<b>CONCEPTO TÉCNICO DE REVISIÓN DE ESTUDIOS DE RESPUESTA DE AMPLIFICACIÓN LOCAL DE ONDAS SÍSMICAS</b>	Código:	GPR-FT-09
		Versión:	01
		Código Documental:

1.1	CONCEPTO TÉCNICO No. CT:	5280
1.2	ÁREA:	INVESTIGACIÓN Y DESARROLLO
1.3	COORDINACIÓN:	CONCEPTOS TÉCNICOS
1.4	REFERENCIA CRUZADA RADICADO FOPAE:	2008ER6764
1.5	RESPUESTA OFICIAL No. RO:	30702

2.1	SOLICITANTE:	JUAN REINALDO SUÁREZ MEDINA CURADURÍA URBANA NO.1
2.2	PROYECTO:	CENTRO INTERNACIONAL
2.3	LOCALIDAD:	3 SANTA FE
2.4	UPZ:	101 TEUSAQUILLO
2.5	BARRIO O SECTOR CATASTRAL:	SAN DIEGO
2.6	DIRECCIÓN:	ENTRE LA CL 27 Y DG 28 CON AVENIDA CARACAS
2.7	CHIP:	AAA0087OZXR, AAA0087OZYX, AAA0087OZZM, AAA0087PDCN
2.8	FECHA DE EMISIÓN:	08 DE JULIO DE 2008.
2.9	EJECUTOR DEL ESTUDIO:	JEOPROBE Ltda.

El presente concepto técnico corresponde a la primera revisión realizada por la Dirección de Prevención y Atención de Emergencias, del informe "Asesoría Geotécnica y Sismológica para la Evaluación de la Amenaza Sísmica del Proyecto Centro Internacional" elaborado por el Ing. Jorge Alberto Rodríguez, a construirse en el predio ubicado entre la Cl 27 y Dg 28 con Avenida Caracas de Bogotá. El cual fue radicado el 10 de Junio de 2008 mediante oficio 2

**Figura 1. Localización del Proyecto Centro Internacional.**

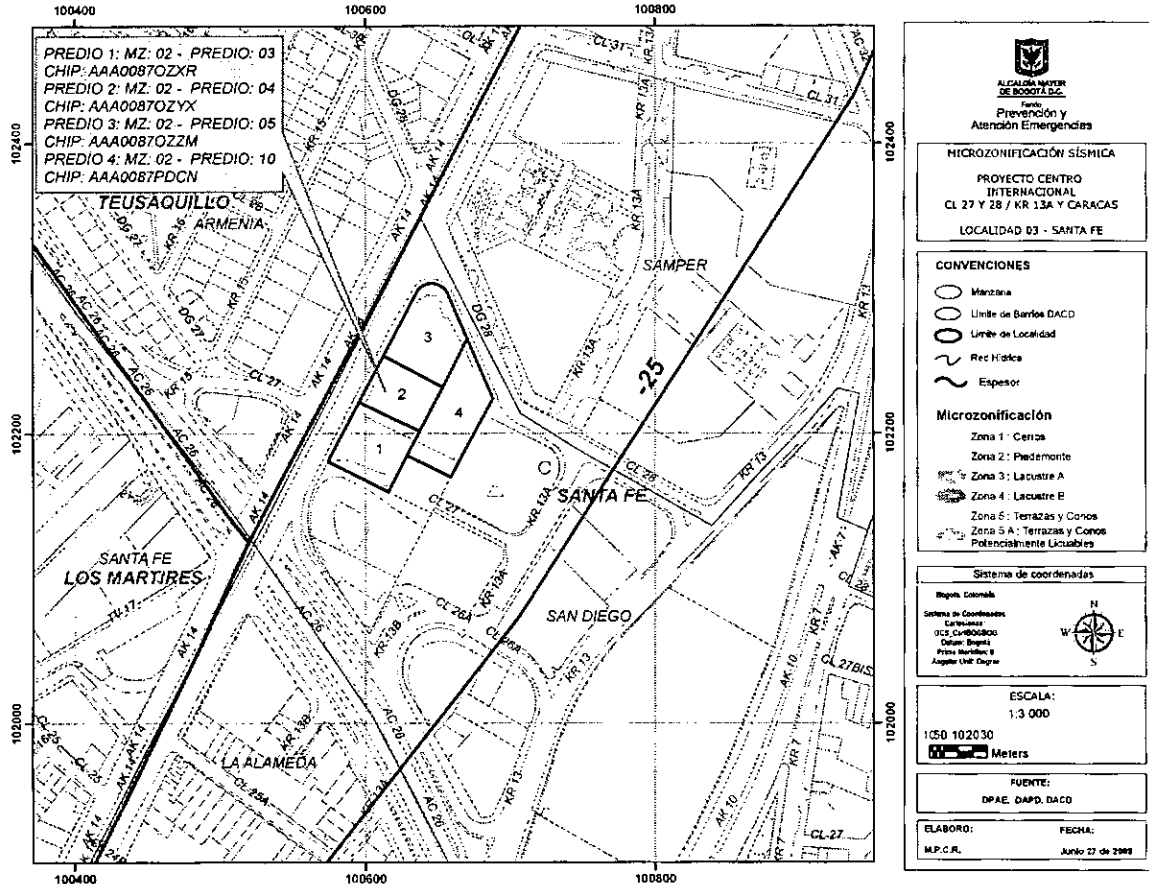
En el numeral 1.1 y 3.2 del informe, se indica que el sitio del proyecto se encuentra localizado en la Zona 2 (Piedemonte) según el Decreto 193 de 2006, lo cual es consistente con la localización presentada en la Figura 1 del presente concepto.

El estudio CUMPLE con este requerimiento.
